改善箇所説明図

改善の内容

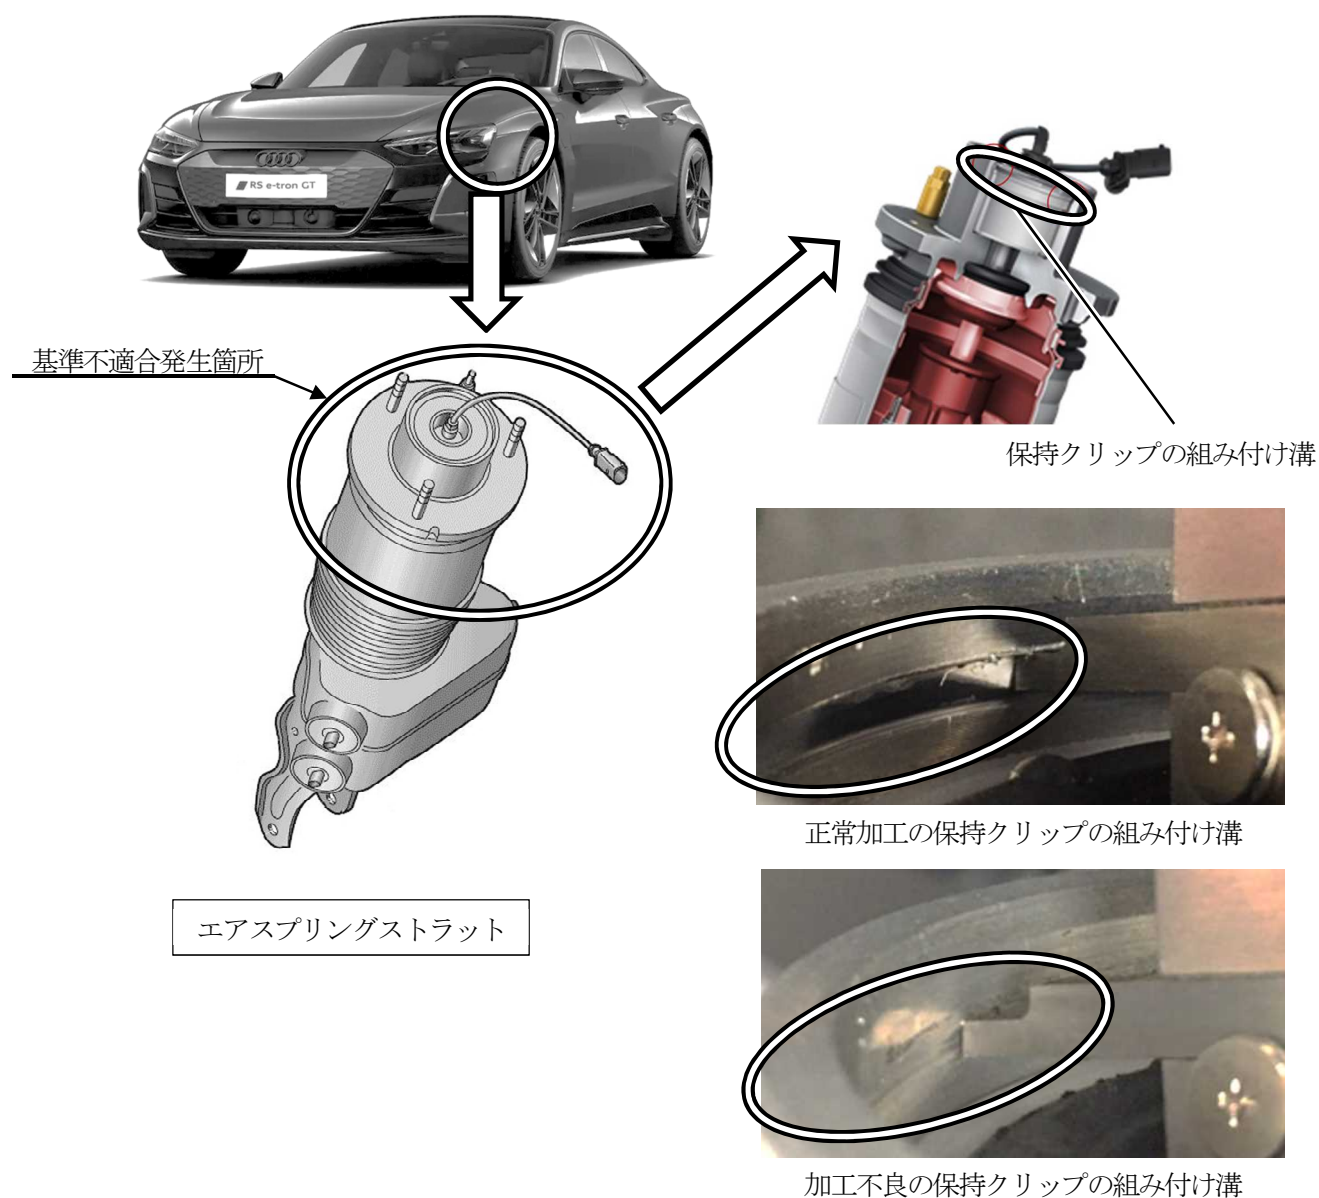
注： は、点検し、交換する部品を示す。

緩衝装置のエアスプリングストラットにおいて、製造時に当該ストラットの加工不良により、保持クリップを組み付ける溝が正しく加工されていないものがある。そのため、保持クリップが溝に確実に嵌っておらず、最悪の場合、当該クリップが外れ、エアスプリングがストラットと分離してしまうことがある。そのため、エアスプリングのエアが抜けスプリング機能が失陥することで車両が傾き、ハンドルの操作性が低下するおそれがある。

全車両、左側エアスプリングストラットの保持クリップの組み付け状態を確認し、確実に組み付けられていない場合は、左側エアスプリングストラットを良品と交換する。

識別：「42M4」と記入したキャンペーンステッカーを車両に貼付する。
